Dotyczy postępowania: *Budowa placu zabaw z siłownią zewnętrzną w Kamienicy Szlacheckiej*

Wyjaśnienia nr 1 treści SWZ Modyfikacja nr 1 treści SWZ

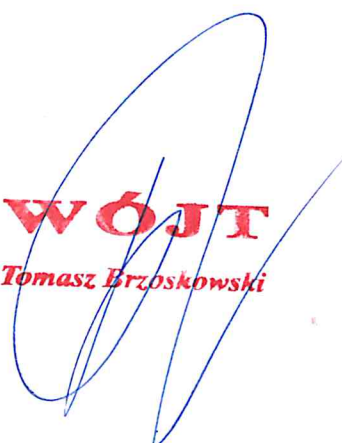
- 5) W celu zapewnienia Zamawiającemu produktu o najwyższych parametrach, spełniające wymogi normy PN-EN 15330-1:2014, prosimy o dopuszczenie jako produktu równoważnego nawierzchni z trawy syntetycznej o niżej określonych parametrach. Pozwoli to Zamawiającemu na otrzymanie produktu o wysokiej jakości użytkowania.

Parametry trawy syntetycznej:

- rodzaj włókna: fibryl 100% PP
- dtex 6 600
- wysokość włókna trawy: min. 24mm
- gęstość pęczków: min. 21000/m²
- gęstość włókien: min. 42000/m²
- grubość włókna: min. 60mikronów
- podkład amortyzujący – pianka polietylenowa, prasowana

Odp. Zamawiający określił parametry minimalne w STWiOR i oczekuje produktu zgodnego z podanymi parametrami. Przy sporządzaniu oferty prosimy kierować się wytycznymi zawartymi w STWiOR i Załączniku A OPZ do SWZ.
